INFORME N° 055 -2024/MINEM-DGAAM-DEAM-DGAM

Para : **Ing. Alfredo Mamani Salinas**
Director General de Asuntos Ambientales Mineros
Asunto : Informe Final del Plan Ambiental Detallado (PAD) de la Unidad Minera "Iscaycruz" presentado por Empresa Minera los Quenuales S.A.
Referencia : Escrito N° 3010421 (08.01.2020)
Fecha : Lima, 01 de febrero de 2024

Asunto : Opinión al Plan Ambiental Detallado (PAD) de la Unidad Minera Iscaycruz, representada por la empresa minera Los Quenuales S.A.

Figura 2. Esquema de manejo de agua de la etapa de cierre

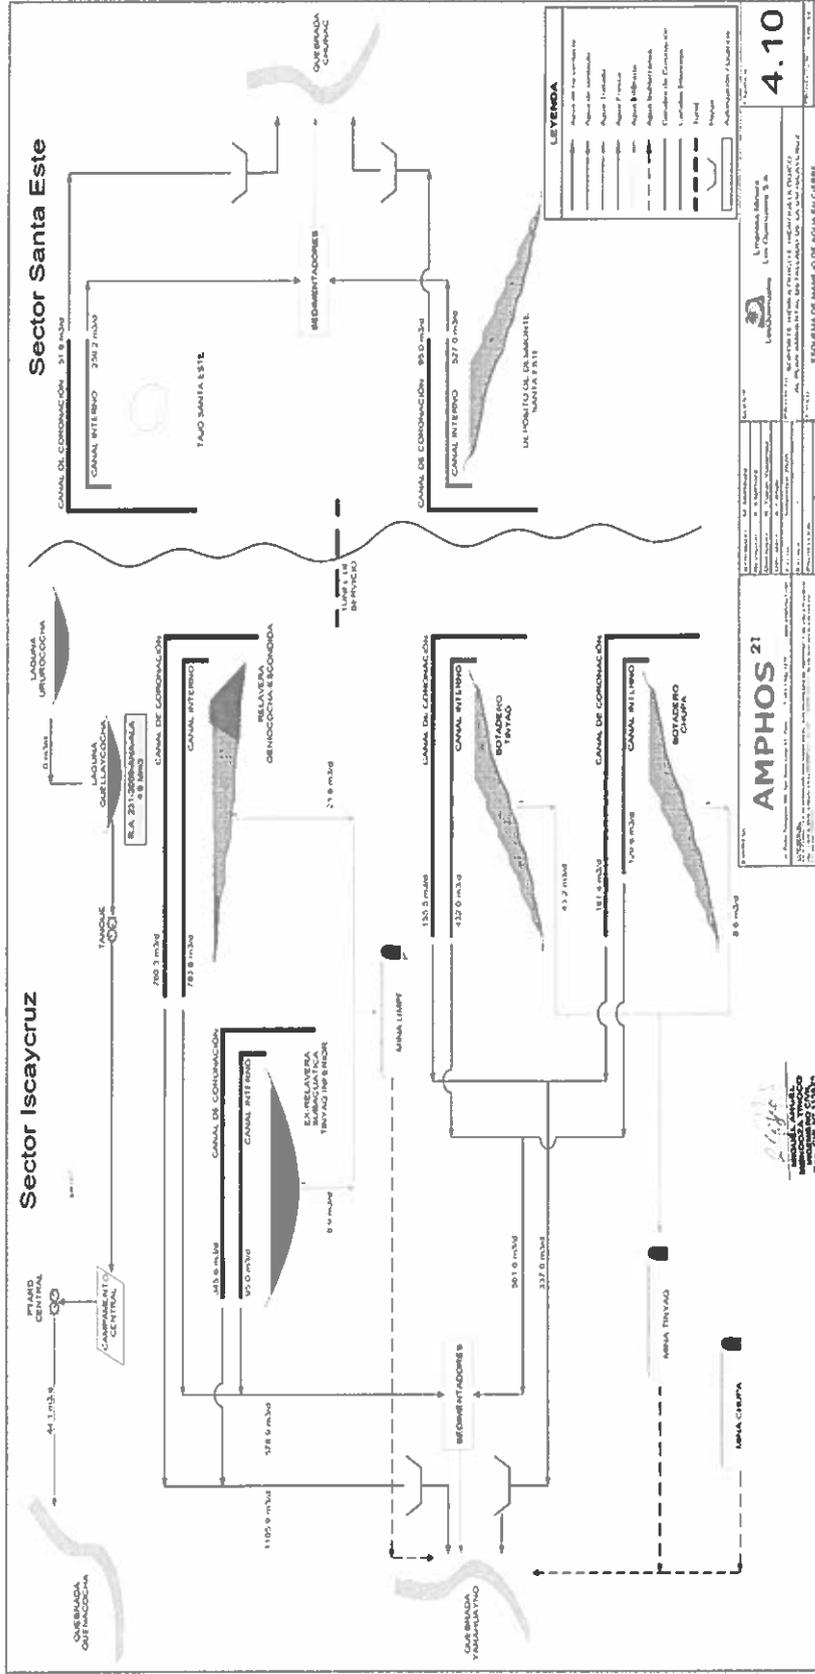
De acuerdo al esquema de la etapa de operación (Figura 4.8), en el Sector Santa Este, el agua de contacto es colectada y conducida a la estación de bombeo principal y luego bombeada hacia la relavera Geniococho-Escondida, por ese motivo se indicó que el vertimiento en dicho sector es cero, mientras que el agua de no contacto se conduce hacia la quebrada Chunac. Sin embargo, para el Sector Iscaycruz se cuenta con 03 autorizaciones de vertimiento, la descarga de la PTARD Central en la quebrada Quenacocha (E-1), la descarga de la bocamina Limpe Sur (P-7) y de la Planta de Tratamiento de Agua de Mina (PTAM) Chupa (UMI-02) en la quebrada Yarahuayno. Adicionalmente, en la planta de filtrado de Lagsaura ubicada en el distrito de Checras se cuenta con un vertimiento autorizado (PFL-02 / E-1C). En ese sentido, se precisa que la UM Iscaycruz, si cuenta con vertimientos autorizados y la precisión respecto al vertimiento cero, solo es aplicable para el Sector Santa Este.

Figura 3. Inventario de fuentes de agua y distancia a los componentes del PAD

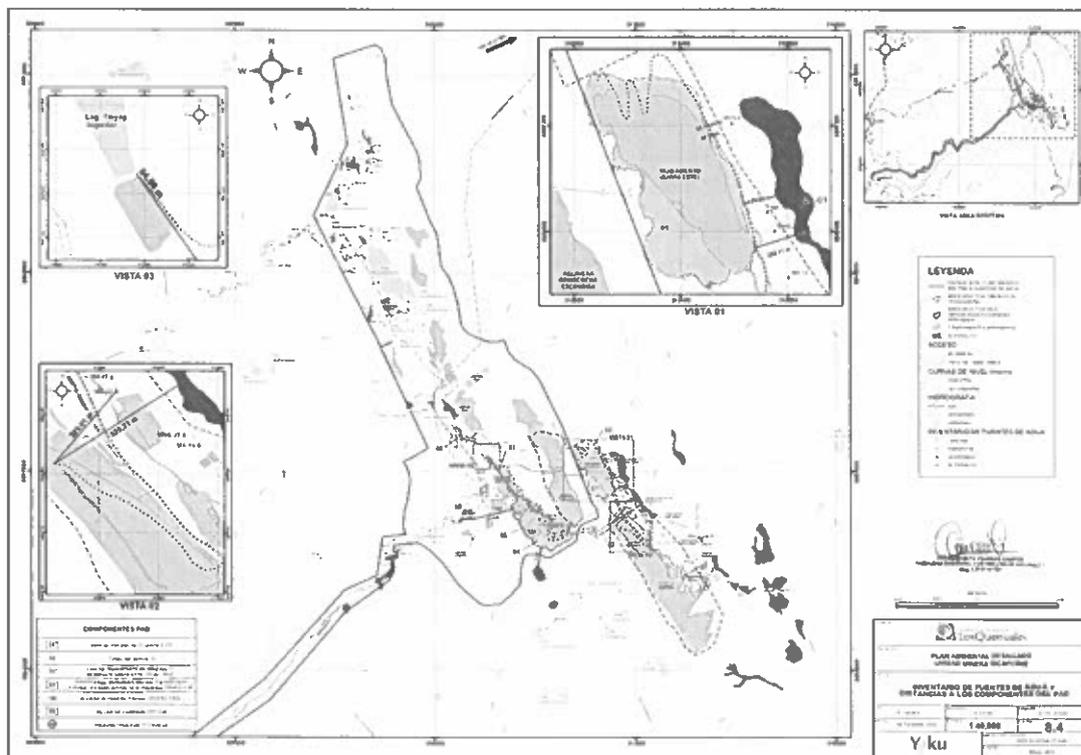
Asimismo, en la FIGURA 8.4, se presenta las distancias de las fuentes de agua más cercanas a los componentes declarados en el PAD, en la siguiente figura se muestra lo indicado.

Figura 4. Inventario de fuentes de agua (Figura 8.4)

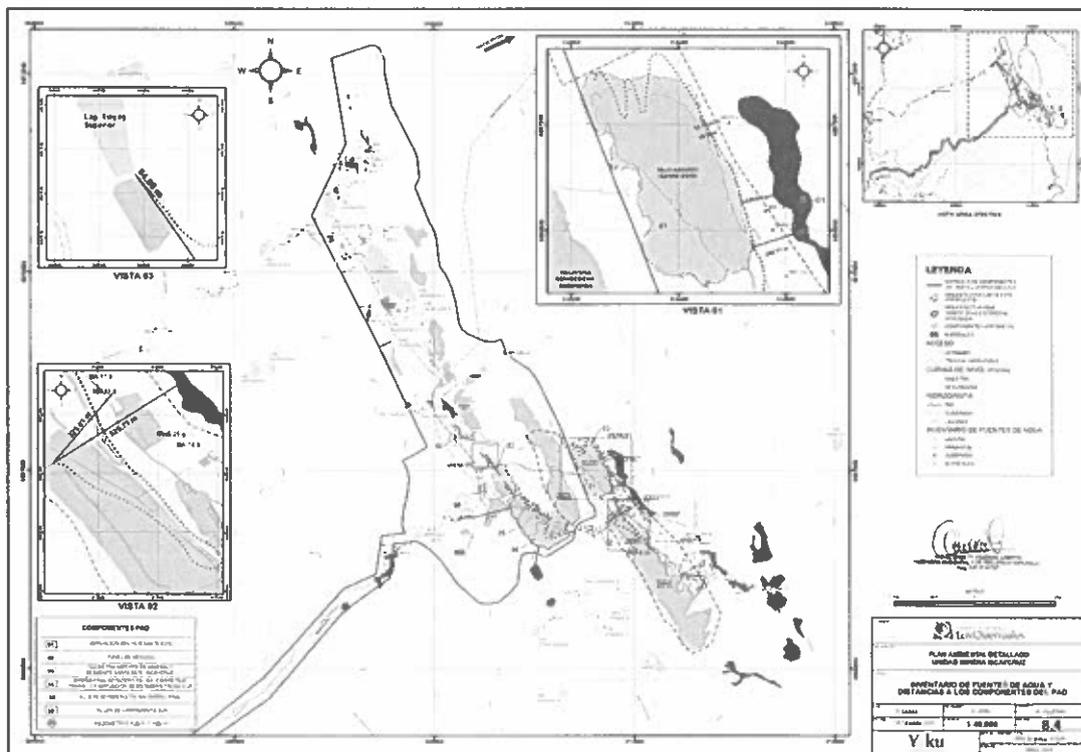
En la FIGURA 8.4, se muestra la ubicación del inventario de las fuentes de agua y distancias a los componentes del PAD.

Figura 5. Sección hidrogeológica D-D'

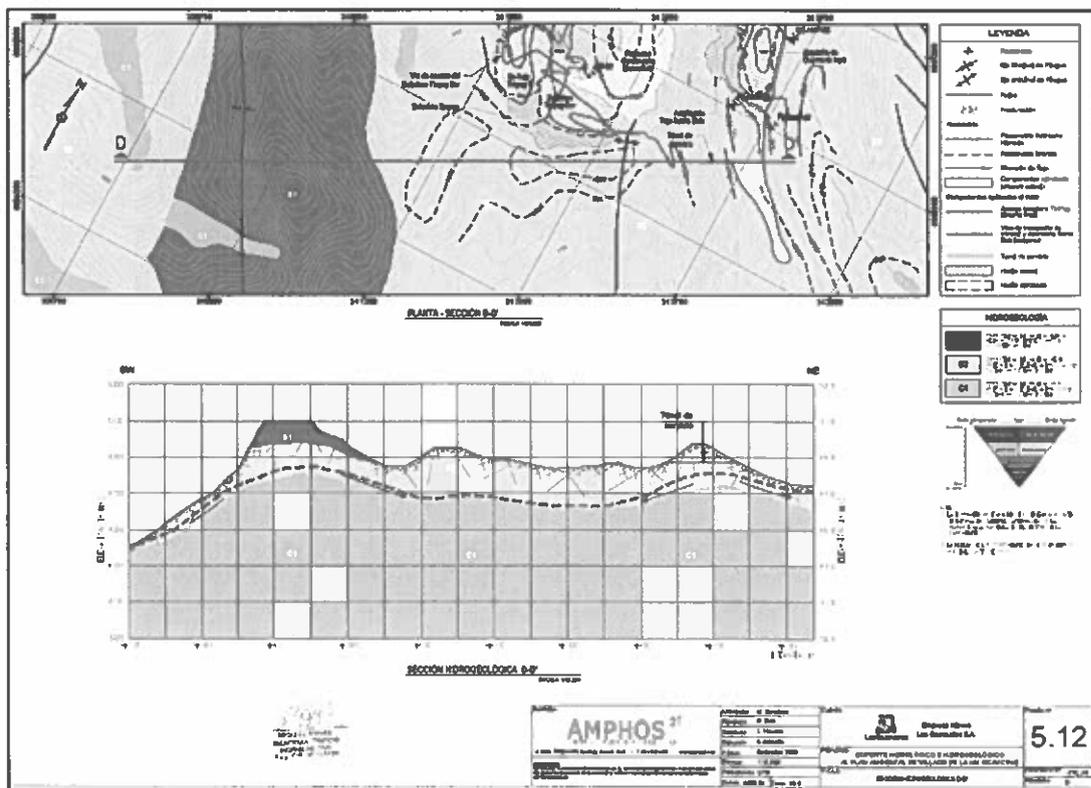
Del anexo 9.1 referido al capítulo 3 Geología, se observa las secciones geológicas Fig. 3.2, 3.3 y 3.4, en ellas podemos evidenciar la geología del área de estudio y la proyección de algunos componentes, sin considerar la proyección del Túnel de servicio. Con el fin de evaluar la relación existente de la geología, con el agua subterránea y los componentes, es necesario que se muestre, la proyección del nivel de agua subterránea en las secciones geológicas, así como la proyección de los componentes que forman para de este instrumento ambiental (aprobado Vs la ampliación o modificación).

Por otro lado, el nivel de agua subterránea en las secciones geológicas y los componentes (aprobados y propuestos), se muestra en las figuras de la sección 5. Caracterización Hidrogeológica, que forma parte del Anexo 9.1 antes referido, específicamente en la Figura 5.9 Sección hidrogeológica A-A', Figura 5.10 Sección hidrogeológica B-B', Figura 5.11 Sección hidrogeológica C-C' y Figura 5.12 Sección hidrogeológica D-D'. En síntesis, en la sección hidrogeológica se presenta la información geológica, así como el nivel de agua subterránea y los componentes del presente PAD.

El administrado ha presentado información de acuerdo a lo solicitado es así que ha agregado una sección más donde muestra la proyección del Túnel de servicio, a fin de complementar la información presentada de las secciones geológicas en el entorno de los componentes propuestos del PAD, en la siguiente figura se muestra lo indicado.

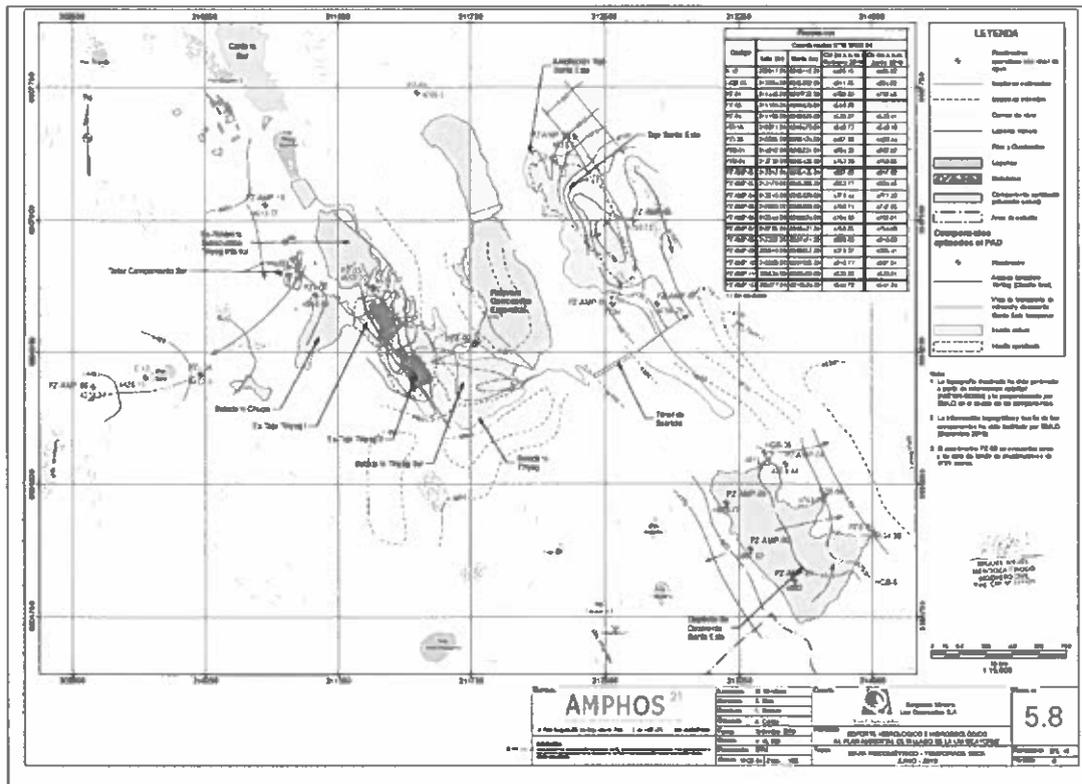
Del anexo 9.1 referido al Ítem 5.4 Presencia de Agua Subterránea, en la elaboración de las Figuras 5.7 y 5.8 mapa piezométrico en la estación húmeda – febrero 2019 y mapa piezométrico en la estación seca – junio 2019 no se grafica los Niveles piezométricos en la zona del botadero Tinyag, ni en el Túnel de servicio. El administrado deberá considerar también, los niveles de agua medidos en las labores subterráneas y túneles los que no se aprecian las figuras.
